<b>Title - Sujet</b> Panneau alimentation - Pierre Radis	
<b>Solicitation No. - N° de l'invitation</b> F7049-150376/A	<b>Amendment No. - N° modif.</b> 002
<b>Client Reference No. - N° de référence du client</b> F7049-150376	<b>Date</b> 2016-04-20
<b>GETS Reference No. - N° de référence de SEAG</b> PW-\$QCN-016-16725	
<b>File No. - N° de dossier</b> QCN-5-38327 (016)	<b>CCC No./N° CCC - FMS No./N° VME</b>
<b>Solicitation Closes - L'invitation prend fin at - à 02:00 PM on - le 2016-05-16</b>	<b>Time Zone</b> Fuseau horaire Heure Avancée de l'Est HAE
<b>F.O.B. - F.A.B.</b> <b>Plant-Usine:</b> <input type="checkbox"/> <b>Destination:</b> <input checked="" type="checkbox"/> <b>Other-Autre:</b> <input type="checkbox"/>	
<b>Address Enquiries to: - Adresser toutes questions à:</b> Carrier, Bertrand	<b>Buyer Id - Id de l'acheteur</b> qcn016
<b>Telephone No. - N° de téléphone</b> (418) 649-2774 ( )	<b>FAX No. - N° de FAX</b> (418) 648-2209

**Modification 002 à notre invitation, afin de répondre à une question de l'industrie:**

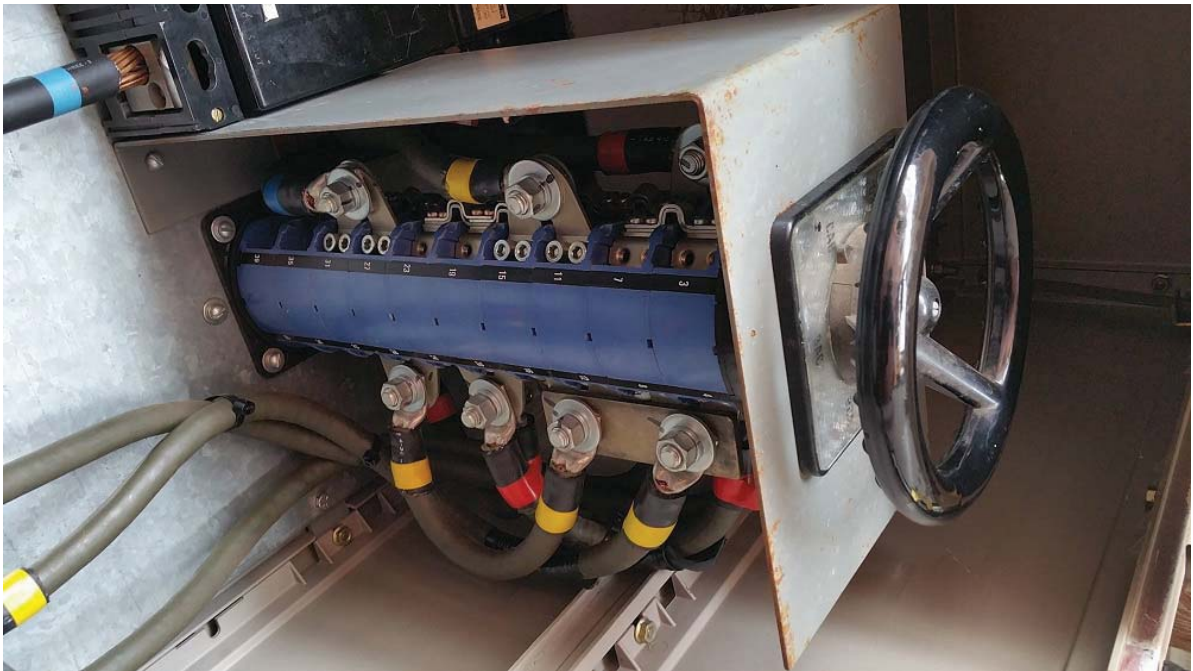
La question #1 fait référence à un interrupteur à plusieurs positions déjà installé sur un autre navire de la GCC.

Pouvez-vous donner des informations sur le fabricant et le modèle de cet interrupteur?

Le fabricant de l'interrupteur de phase présentement installé sur le Navire DesGroseilliers est **KRAUS & NAIMER** (Modèle L400). Nous n'avons pas plus d'information sur le numéro exact de la pièce. Prendre note que cet interrupteur ne possède pas de position « OFF », contrairement à ce que pouvait laisser croire la question #1. Dans le présent contrat, nous accepterons donc aussi un interrupteur à 6 positions (sans la position OFF).

Comme référence, voici une photo de l'interrupteur déjà installé sur le navire NGCC DesGroseilliers:
